**DEPARTEMENT DE L'HERAULT
COMMUNE D'AGDE**

**SITES PATRIMONIAUX REMARQUABLES
(anciennement AVAP)**

MODIFICATION N°1

Rapport de présentation des modifications

Zone d'étude de l'extension de l'espace stratégique E12 aux parcelles situées en front de mer

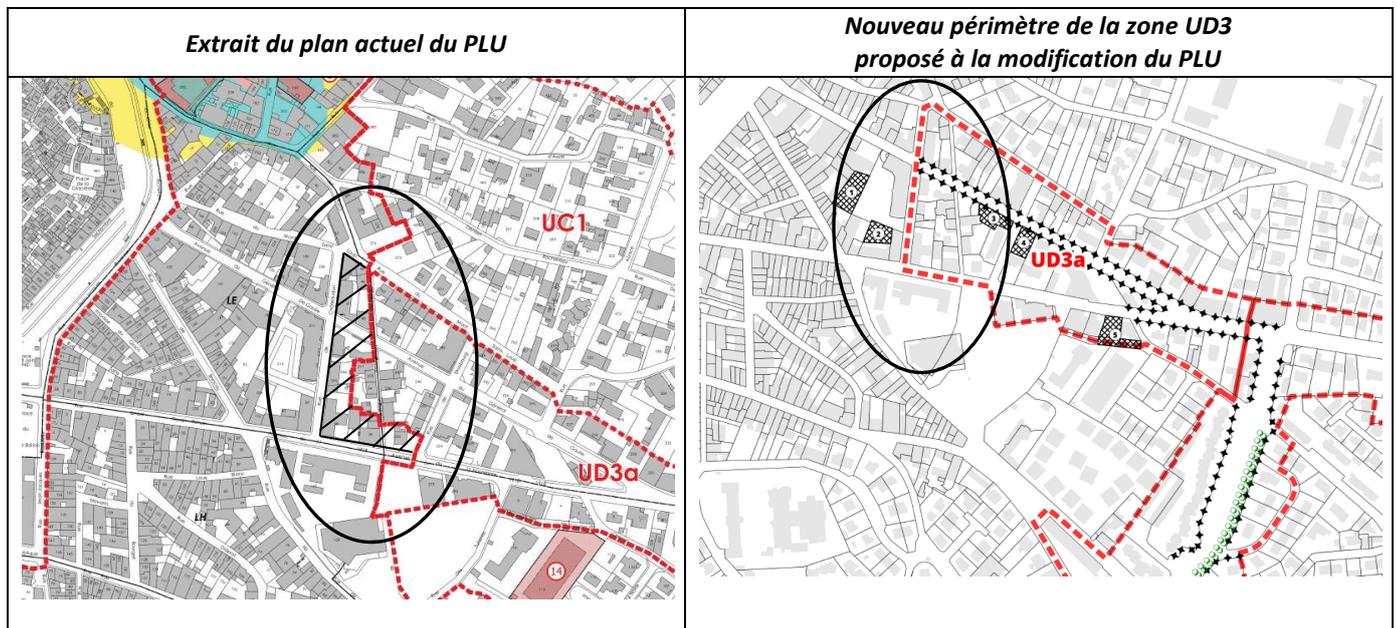
↳ Enfin, **dans les plans de secteurs**, le périmètre de l'espace stratégique E12 serait modifié comme suit :

La hauteur à l'égout est limitée en R+2 maximum, soit 9 mètres, à l'exception du front de mer, identifié espace stratégique soumis à prescriptions particulières, où la hauteur est limitée **sur le boulevard du Front de mer en R+4 maximum, soit 16 mètres et sur la partie de la rue Paul Isoir située en front de mer en R+3, soit 13 mètres.**"

Situation de l'espace stratégique E17 de l'AVAP concerné par l'aménagement d'un futur centre équestre

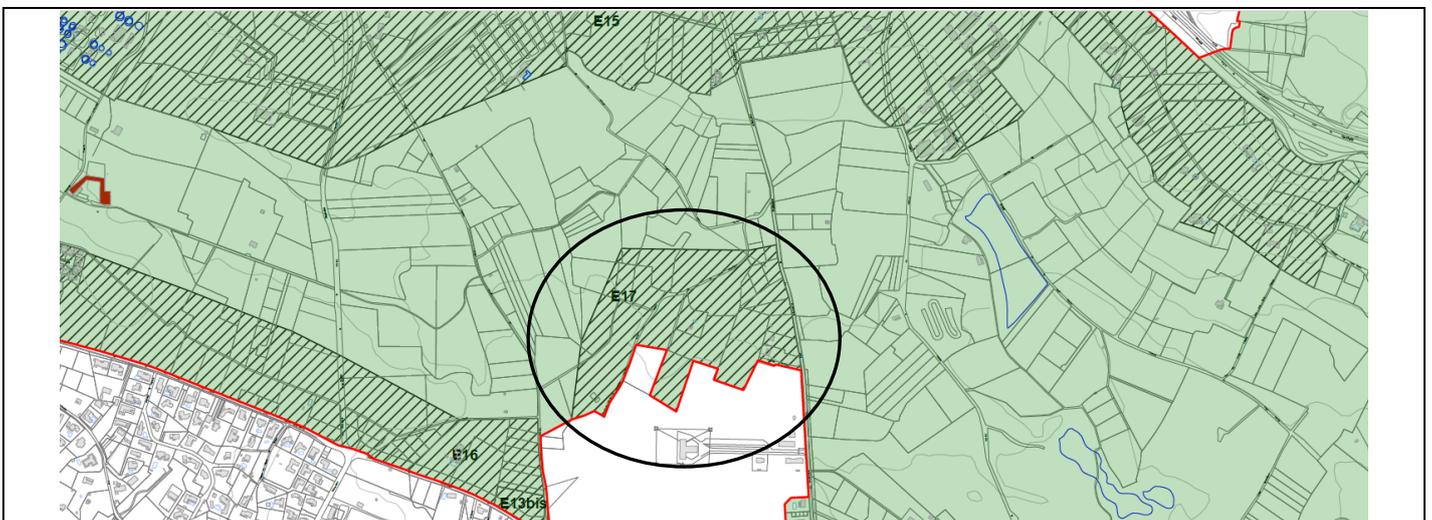
Parmi ces règles, certaines s'avèrent inadaptées à l'aménagement d'un manège dont l'implantation est indissociable d'un centre équestre. Dès lors, l'objet de cette modification est de permettre l'édification d'un manège en autorisant, d'une part, une hauteur maximale au faitage en RDC de 12 mètres et, d'autre part, en supprimant l'obligation de végétaliser les toitures.

- de faire l'objet d'un aménagement d'ensemble,
- de respecter des volumétries simples et ramassées,
- de respecter une hauteur à l'égout en RDC, soit 4 mètres maximum, **à l'exception du manège dont la hauteur maximale au faitage en RDC pourra être de 12 mètres.**
- de maintenir et de renforcer la continuité végétale de la Planèze,
- **de végétaliser les toitures, afin de minimiser l'impact visuel des franges sud depuis les points hauts."**

Création de l'espace stratégique E19 proposé à la modification de l'AVAP

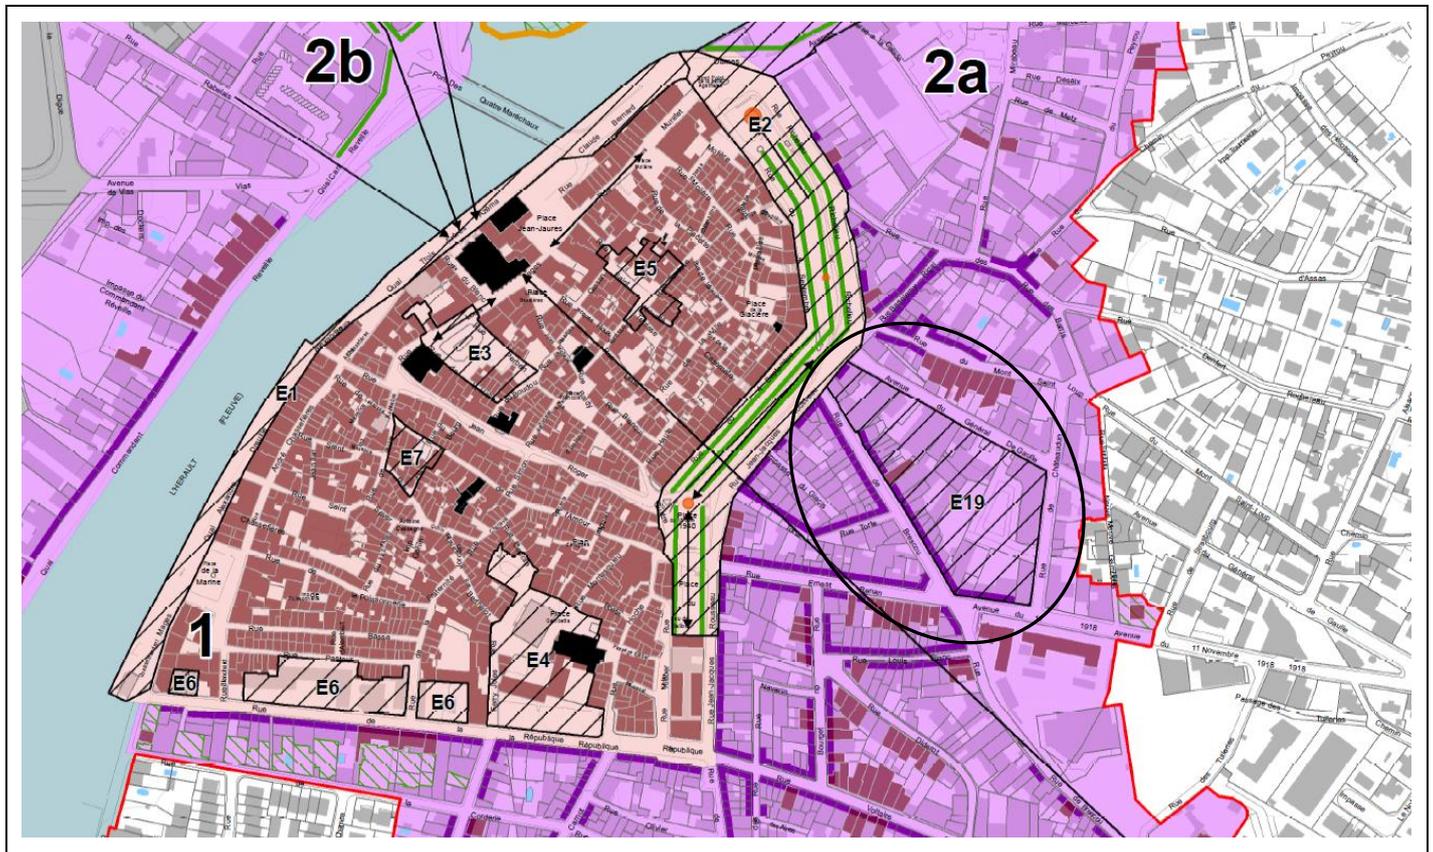
↳ **Dans les plans de secteurs**, l'espace stratégique E19 serait ajouté au secteur 2a – Les faubourgs comme suit :

Afin de laisser une certaine souplesse au futur projet de requalification de l'îlot Brescou, le bâti situé sur la parcelle cadastrée LE-130 à l'angle des rues Brescou et Jean Jacques Rousseau n'est plus identifié comme un édifice à conserver. De même, l'obligation liée à la séquence à conserver est supprimée sur l'avenue du Général de Gaulle. Elle reste toutefois maintenue sur la rue Jean Jacques Rousseau.

L'ensemble bâti encadré par la rue Brescou, l'avenue du 11 novembre 1918, la rue Chateaudrun, l'avenue du Général de Gaulle et la rue Jean-Jacques Rousseau est identifié espace stratégique soumis à prescriptions particulières. Son expression actuelle est relativement morcelée présentant une alternance de gabarits variés, pleins, vides et d'expressions diverses.

Un projet de requalification à l'échelle de l'îlot est à étudier sur cette zone qui pourra faire l'objet de démolition et de reconstruction sous réserve d'une analyse patrimoniale sur les édifices à démolir.

La hauteur maximale sera appréciée en fonction de la hauteur des immeubles avoisinants et du front bâti donnant sur la promenade située rue Jean Jacques Rousseau. De même, l'alignement le long de l'espace public sur la rue Jean-Jacques Rousseau est à conserver.

E3 : L'îlot Perben

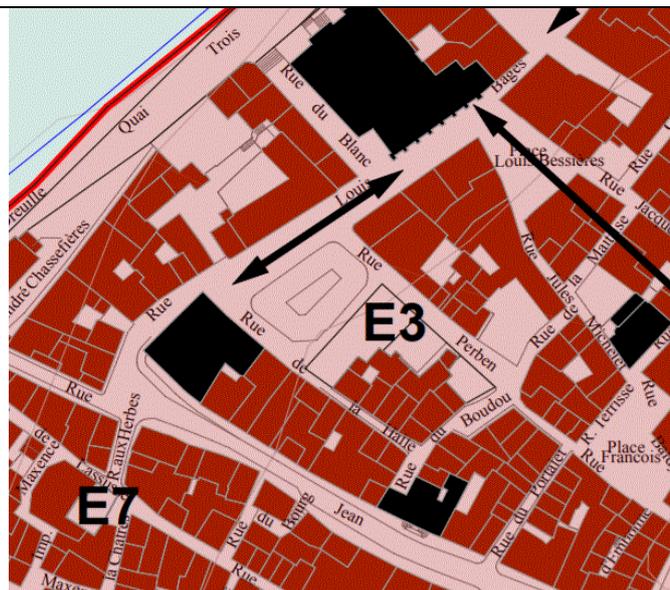
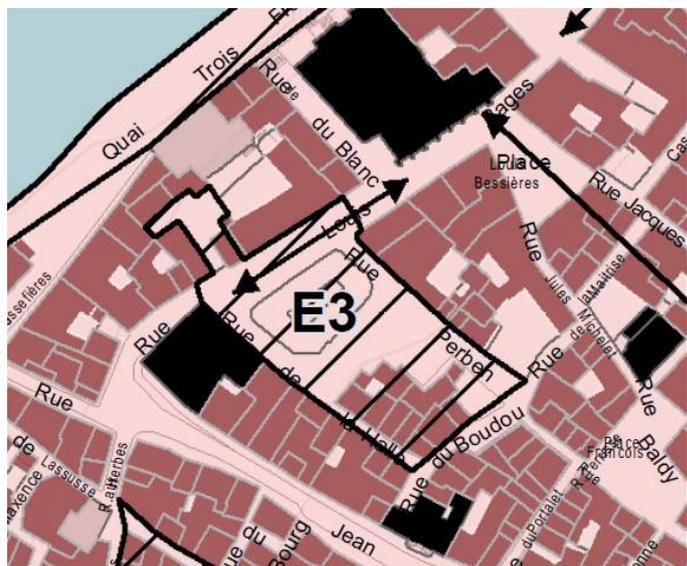
Proposition d'un périmètre plus étendu dans le futur plan SPR

E4 : Îlot des Halles

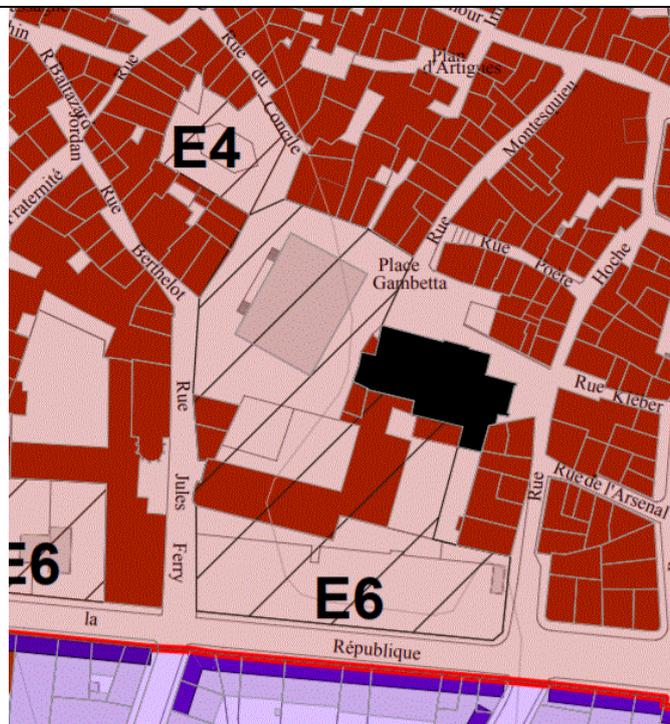
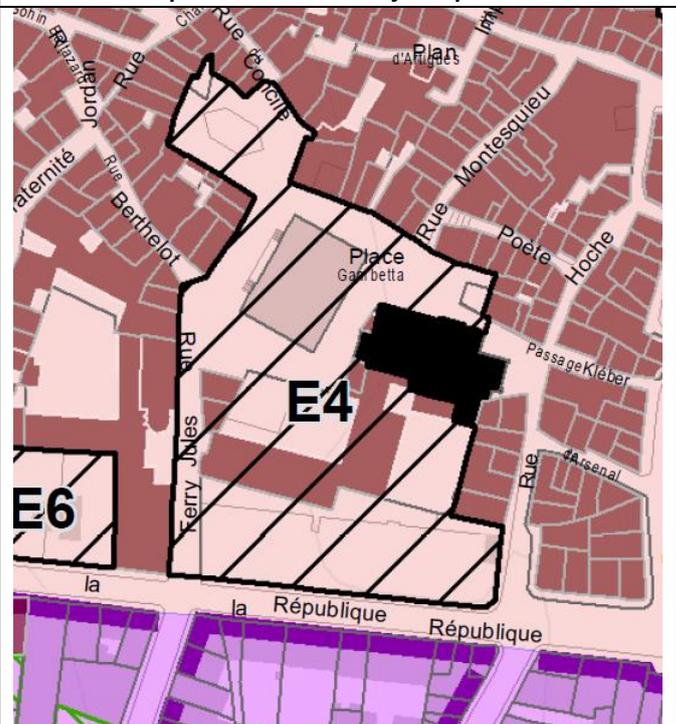
Proposition d'un périmètre plus étendu fusionnant E4 et une partie de E6 dans le futur plan SPR

La place Gambetta et ses abords **jusqu'à la rue de la République et la rue Hoche** sont identifiés espaces stratégiques soumis à prescriptions particulières. ~~La place a fait l'objet de démolitions puis d'un projet d'aménagement, avec la réalisation d'une halle couverte. Les démolitions périphériques demeurent, et laissent apparaître plusieurs façades pignons, des contours d'îlots crénelés et des espaces libres résiduels. La place Gambetta est un espace public majeur du centre ancien avec en son centre les halles et à ses franges un monument remarquable, l'église Saint-André, et le musée agathois Jules Baudou. Cette place, du fait de sa position quelque peu excentrée, est à rattacher au front bâti situé au nord de la rue de la République et qui constitue la limite sud du centre-ancien comme en atteste le tracé des anciens remparts.~~

Extrait du plan modifié du SPR n'identifiant plus le bâtiment comme à préserver

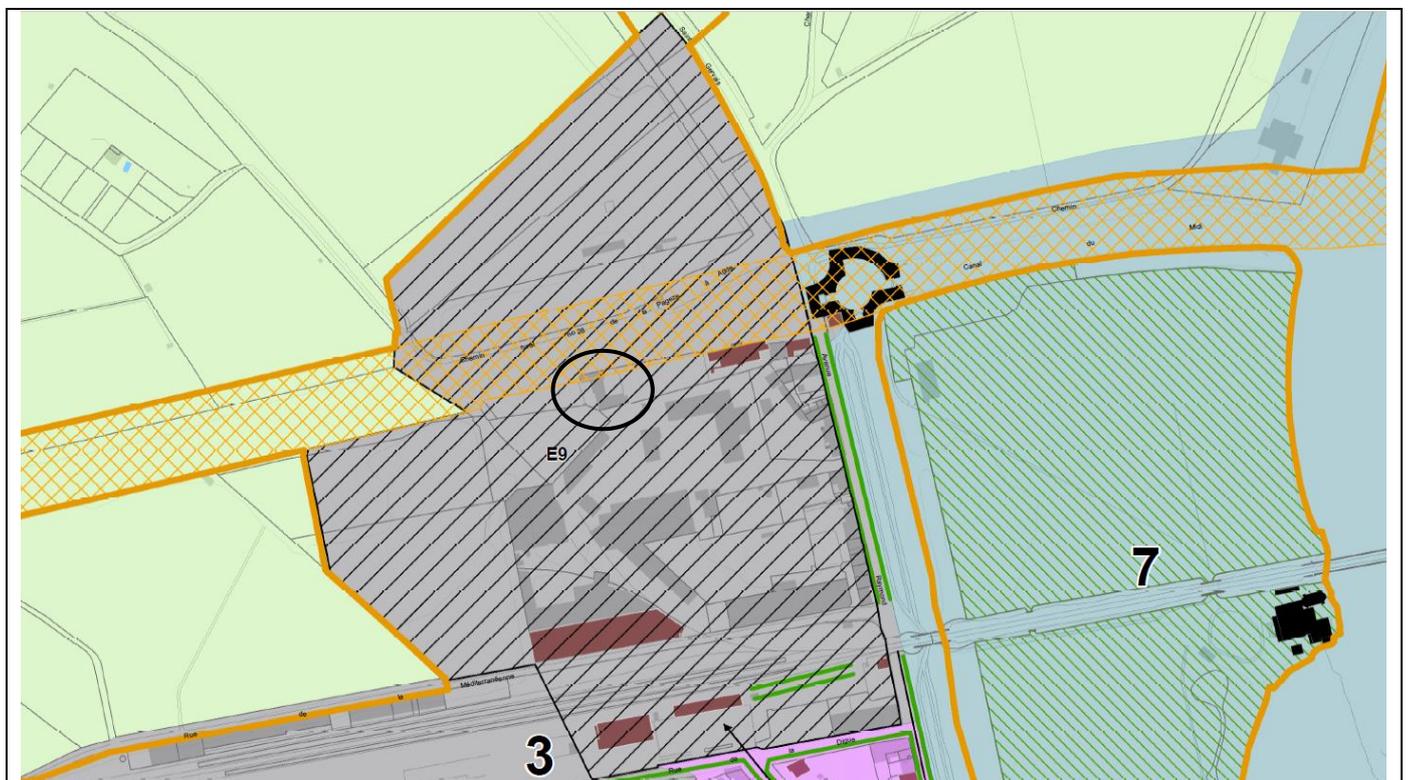
Enfin, dans le cadre du projet de réaménagement de la Méditerranéenne, concerné par l'espace stratégique E9 du SPR, il est demandé de ne plus identifier un des bâtiments comme "édifices à conserver". En effet, conformément à la liste des bâtiments à conserver, annexée à l'AVAP, seul l'hôtel Riquet est référencé sur la parcelle cadastrée HK-8.
